ПАСПОРТ ДОСТУПНОСТИ

объект: Федеральное государственное бюджетное образовательное
учреждение высшего образования «Тульский государственный университет»,
ФГБОУ ВО «ТулГУ» (учебный корпус № 7)

адрес: Тульская обл., г. Тула, Советский район, пр. Ленина, д. 95, корпус 7

**АКТ ОБСЛЕДОВАНИЯ
объекта социальной инфраструктуры
К ПАСПОРТУ ДОСТУПНОСТИ ОСИ № 05**

Фото № 8

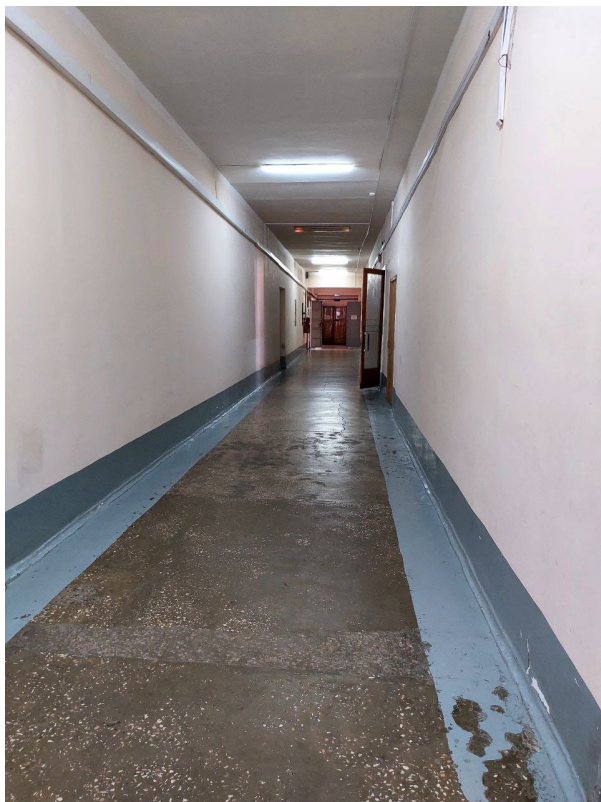
3.1	Коридор (вестибюль, зона ожидания, галерея, балкон)	есть		8, 9	Отсутствуют пристенные поручни в коридорах на свободных участках стен	К,О,С	Рекомендуется предусмотреть пристенные поручни на высоте 0.9м на путях движения инвалидов по коридорам, как вспомогательное оборудование для передвижения инвалидов с нарушением опорно-двигательного аппарата и для ориентации инвалидов по зрению.	Текущий ремонт

3.6	Пути эвакуации (в т.ч. зоны безопасности)	есть		8, 9, 10	Отсутствуют указатели направления движения для инвалидов на путях эвакуации, выполненных на светонакопительных информационных табличках	К, О, С, Г, У	Предусмотреть указатели направления движения на путях эвакуации, выполненные на светонакопительных информационных табличках (планы эвакуации, направление движения при эвакуации). К доступному выходу /входу.	Текущий ремонт
					Отсутствуют светозвуковые оповещатели для управления эвакуацией людей при пожаре;	К, О, С, Г, У	Установить светозвуковые оповещатели на этажах и путях движения, а также в местах, где инвалид может оказаться один (санузел), а также в противопожарных зонах установить оборудование с системой двухсторонней связи. Обозначить общего сбора для МГН знаком Е 21 «Пункт (место) сбора» (СП 59.13330.2020 п. 6.5).	Текущий ремонт
					Отсутствуют зоны	К, О, С, Г, У	Следует предусматривать не	Капитальный

Фото № 15

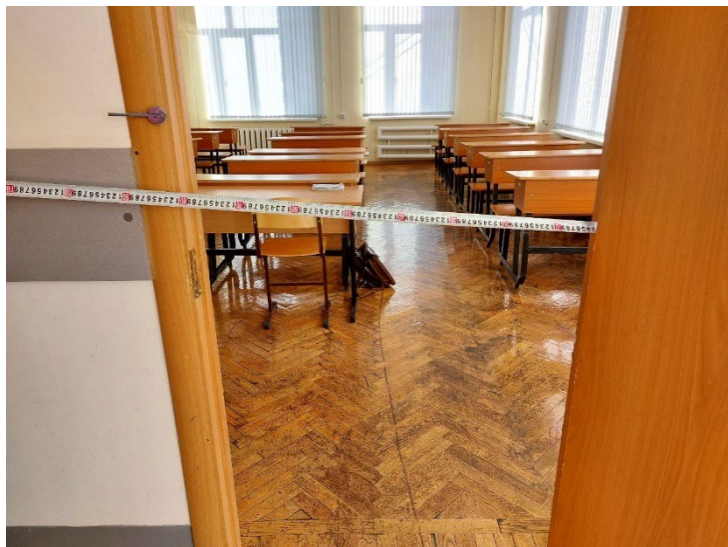
Наименование структурно-функциональной зоны	Состояние доступности* (к пункту 3.4 Акта обследования ОСИ)	Приложение		Рекомендации по адаптации (вид работы)** к пункту 4.1 Акта обследования ОСИ
		№ на плане	№ фото	
Зоны целевого назначения здания (целевого посещения объекта)	ДП-И (К, О, Г, У)		13-17, 20-22	Капитальный ремонт

Фото № 26

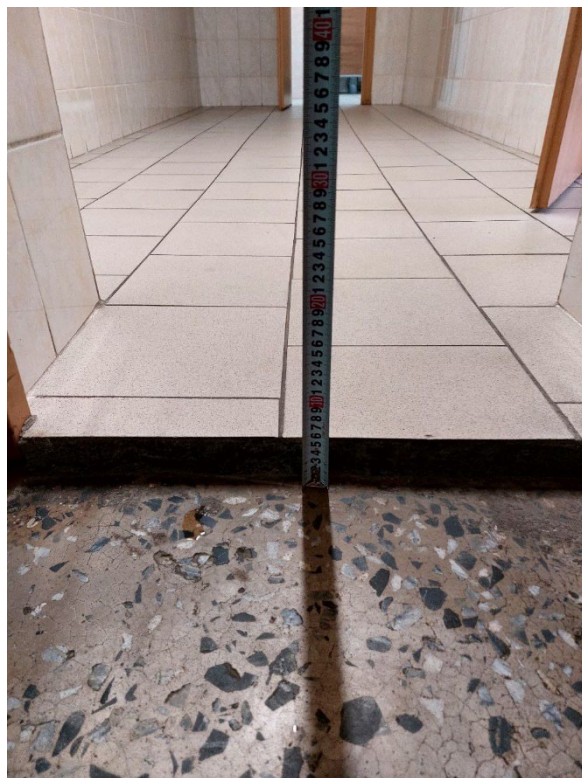
5.1	Туалетная комната	есть		28	Отсутствуют доступные санитарно-гигиенические кабины для инвалидов и МГН в общих уборных.	К, О, С, Г, У	Оборудовать доступные санитарно-гигиенические кабины в общих уборных по гендерному типу, желательно размером не менее 1,65х2,2м, с разворотной площадкой и местом хранения коляски (доля доступных для инвалидов кабин должна составлять 5%, но не менее одной кабины) (п.6.3.3. СП 59.13330.2020)	Текущий ремонт
				23, 24	У дверей санитарно-бытовых помещений не установлены знаки доступности, специальные тактильные пиктограммы, мнемосхемы.	К, О, С, Г, У	Установить таблички с названием помещений и знаками доступности на высоте 1,4-1,6м, выполненные рельефно-графическим и рельефно-точечным способом. (п.6.3.6. СП 59.13330.2020)	Текущий ремонт
				28	Санитарно-гигиенические кабины не оборудованы системой тревожной сигнализации (кнопкой вызова	К, О, С, Г, У	Установить кнопку вызова персонала со шнурком с выводом на пульт администрации (охраны) на высоте 0.85-0.9м рядом с откидным поручнем (п.6.3.6. СП	Текущий ремонт

персонала) с выводом на пульт администрации (охраны)		59.13330.2020)	
				25	Ширина дверных проемов менее 0,9 м.	К, О, С	Предусмотреть ширину дверных проемов не менее 0,9м в свету. Двери должны открываться наружу. (п. 6.1.5 СП 59.13330.2020)	Капитальный ремонт
				26	При входе в санузел высота порогов дверных проемов превышает 0,014м.	К, О, С	Установить пандус на ширину дверного проема в местах перепада высот (при капитальном ремонте высота порога дверного проема не должна превышать 0,014 м одного элемента) (п. 6.2.4. СП 59.13330.2020).	Текущий ремонт
				28	Отсутствуют, откидные и стационарные поручни, крючки для тростей.	К, О, С	Установить откидные и стационарные поручни, на высоте 0,85 (0.9м) рядом с унитазом, крючки для тростей на высоте 1.1м рядом с унитазом и раковиной. (п.6.3.3. СП 59.13330.2020)	Текущий ремонт
				27	Отсутствует поворотное зеркало.	К,С,Г, О,У	Установить поворотное зеркало на доступной для инвалидов-колясочников высоте от уровня пола (от 1,1м до 1.3 м).	Текущий ремонт
